## DOSSIER DE DEMANDE D'AUTORISATION ENVIRONNEMENTALE

### DE PASSEL À AUBENCHEUL-AU-BAC

## Étude d'impact - Pièce B1-1

CANAL  
SEINE-NORD  
EUROPE

Figure 7 : Zonages réglementaires et inventaires naturels. Source : pièce B5 du dossier

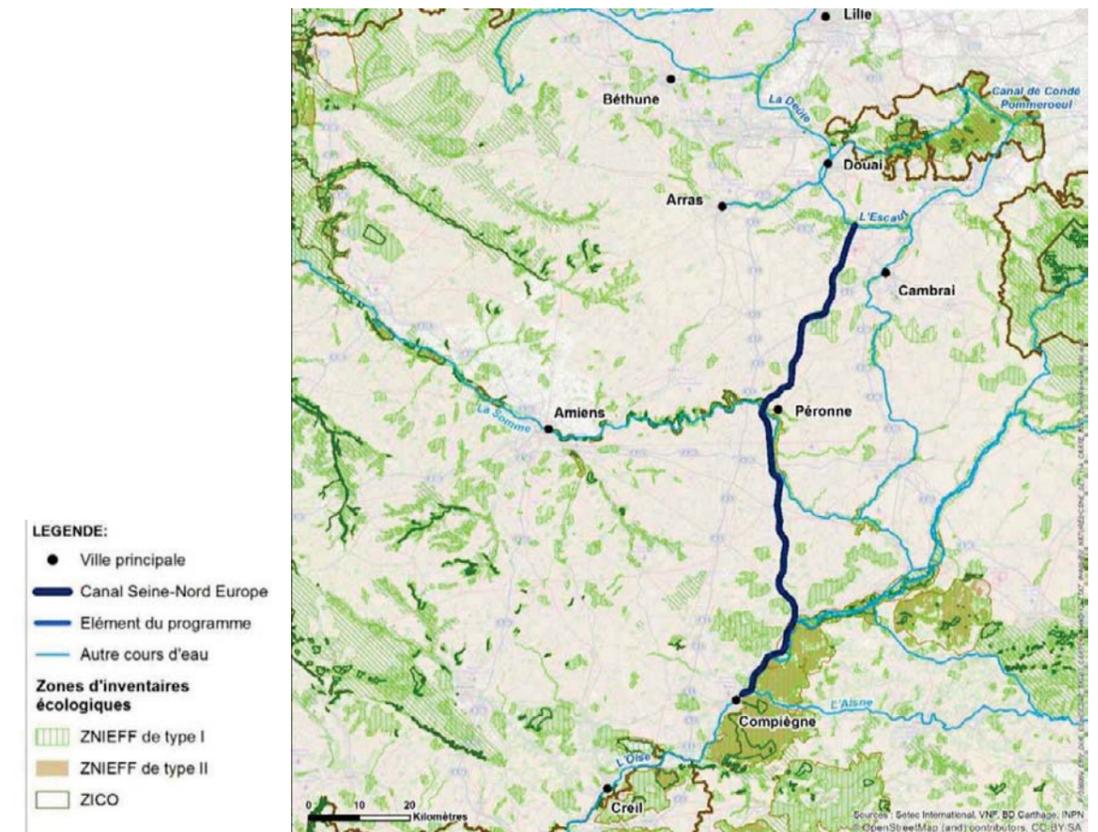
Les enjeux pour les milieux naturels se concentrent sur le secteur 1, la vallée de la Somme et quelques Znieff<sup>34</sup> de type I le long du tracé.

Figure 7 : Intégration du bief 1 du CSNE dans le réseau hydrographique de la vallée de l'Oise  
Modification des cours d'eau et canaux (source : dossier)

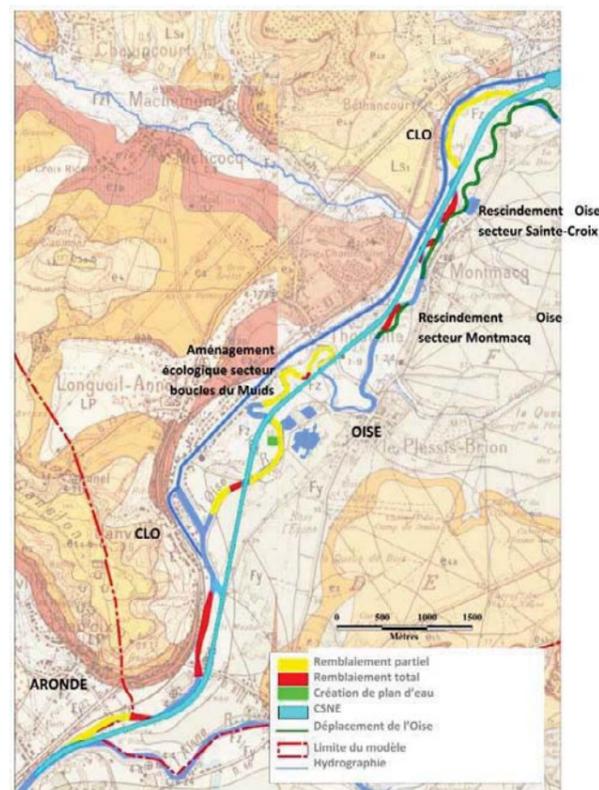
profil type trapézoïdal d'une vingtaine de mètres de large en fond pour une hauteur totale de berge de cinq mètres avec une pente de 2H/1V (deux mètres en horizontal pour un mètre en vertical), localement adapté pour faciliter la traversée de la grande faune. Les berges seront stabilisées « de manière légère » afin de permettre à l'Oise de reconstituer son lit mineur (plantations avec ou sans géotextile de coco), des enrochements étant néanmoins rendus nécessaires sur certaines courbes (soit sur un linéaire total de 2,3 kilomètres) présentant des enjeux de sécurité pour le CSNE ou les habitations. 5,6 kilomètres de ripisylves seront reconstitués. Un matelas alluvial d'une trentaine de centimètres d'épaisseur, de composition hétérogène, permettra la reconstitution du substrat de fond. Des blocs sortis du lit existant par les travaux seront disposés pour diversifier les écoulements. La plupart des bras court-circuités seront maintenus en eau par une connexion hydraulique au canal et resteront mobilisés par les crues, d'autres seront remblayés, des aménagements écologiques étant prévus au titre du programme de compensation.

Ainsi, l'équivalence des fonctionnalités hydromorphologiques ne peut *a priori* être considérée comme acquise, du fait des modifications apportées à la dynamique naturelle des milieux et du temps qui leur sera nécessaire pour la reconstituer. Ce niveau d'incertitude est à prendre en compte au-delà du seul suivi de la recolonisation des substrats remaniés, et devrait conduire à prévoir des mesures compensatoires sur base d'un impact résiduel majoré.
